■中心市街地地区復興まちづくり計画（素案イメージ）作成にあたっての情報共有

第3回検討会においては、これまでに検討されてきた意見を「地区復興まちづくり計画（素案イメージ）」として整理しています。

1. 復興まちづくりを検討する前提となる津波シミュレーションの条件

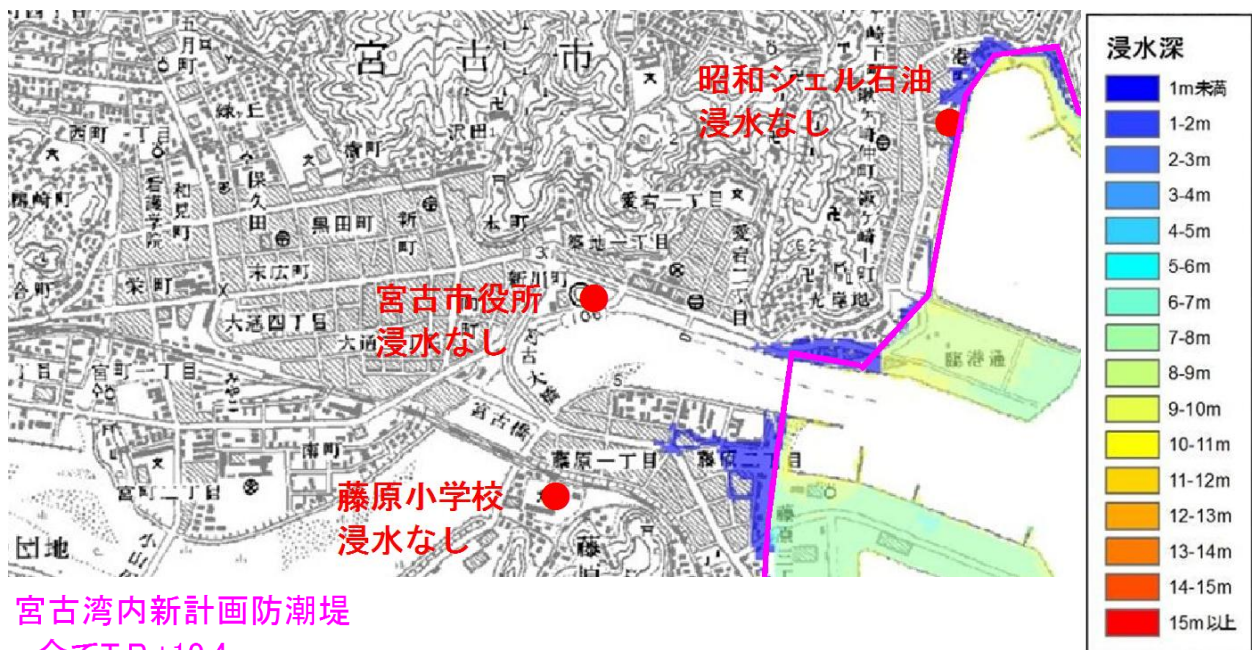
これまでの検討会で津波シミュレーションの情報を発信してきましたが、県から復興まちづくりを検討する前提となる津波シミュレーションの条件が示されました。

- ・ 県が決定した防潮堤が整備されている
- ・ 東日本大震災が発生した当時の潮位、および津波高（満潮時の潮位）
- ・ 東日本大震災による地盤が沈下した状態での地盤高とし、更なる地盤沈下は考慮しない。（更なる地盤沈下も考慮）

※（ ）が前回配布資料の条件

宮古湾内新計画防潮堤

全てT.P.+10.4m

（閉伊川、津軽石川水門も同様）
